# Die Schutzzoneneinteilung für das Heilquellenschutzgebiet im Mittleren Schlossgarten wurde für Stuttgart 21 angepasst!

Eine geologische Beweisführung von Dr.(geol.) Ralf Laternser

# Verhältnisse vor Ort nach der geologischen Karte

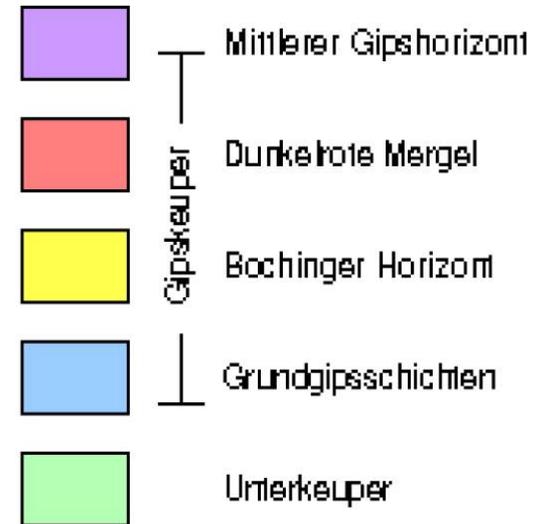
Die letzte unantastbare „Dichtschicht“ über dem Mineralwassersystem, die **Grundgips-Schichten**, sind hellblau (blauer Pfeil)! In diesen Bereichen **muss** nach den Vorgaben der Heilquellenschutz-Verordnung „Kernzone“ ausgewiesen werden!

# Geologische Bewertung Grenzziehung im unteren Schlossgarten

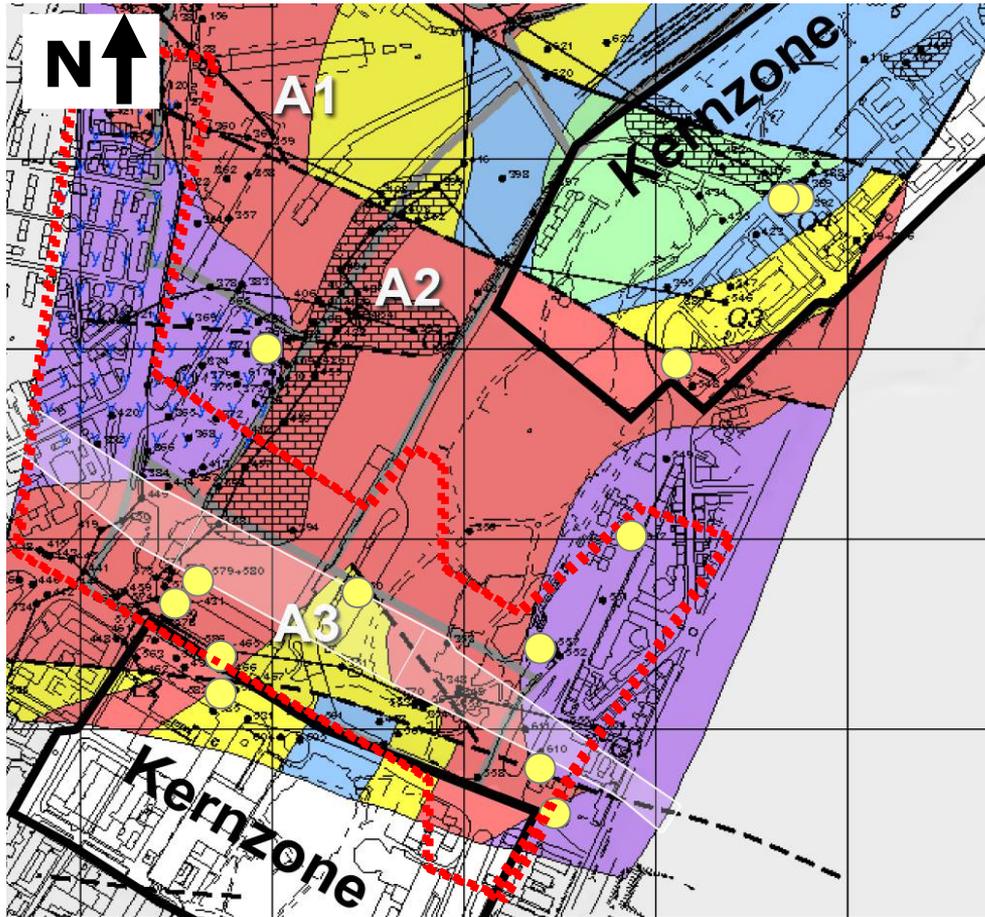
Die Kernzone-Grenze im Süden durchschneidet die Grundgips-Schichten (**hellblaue Farbe**), die hier also nicht mehr vollständig sind, da die höheren Schichten fehlen!

Die Kernzone schließt die Verwerfungen (gestrichelte Linien) und Dolinen (gelbe Kreise) als mögliche vertikale Undichtigkeiten fast komplett aus.

Die Grenzziehung missachtet hier klar alle Grundsätze der Kernzonen-Definition mit „unangetasteten“ Grundgips-Schichten und möglichen Undichtigkeiten!

**Auffällig: Die Kernzone endet beinahe bündig mit dem Gelände A3 (Mit Ausnahme des Nesenbachdukers)**

# Geologisch notwendiger Verlauf der Kernzone (mindestens)

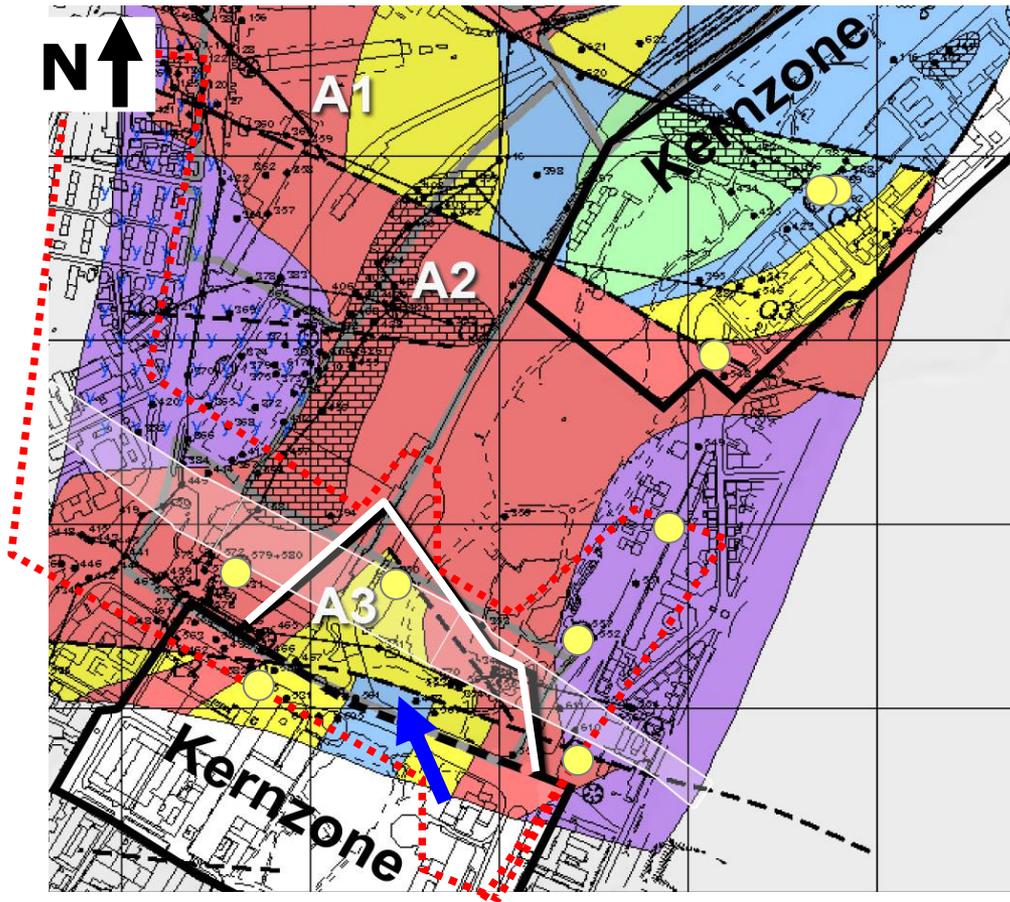
Die Kernzone müsste auf jeden Fall den blauen Bereich (Pfeil) mit Grundgips-Schichten außerhalb der heutigen Kernzone beinhalten.

Der gelbe Bereich hat nur geringfügig mehr Überdeckung, ist aber zusätzlich umrandet von Verwerfungen (tief reichende „Risse“) und beinhaltet Dolinen (tief reichende „Löcher“).

Ein Sicherheitspuffer wäre (wie bei der Kernzonengrenze im nördlichen Bereich) jeweils konsequent. Letztendlich wäre eine vollständig durchgehende Kernzone logisch und am sichersten.

**geologische konsequente Kernzonengrenze in weiß**
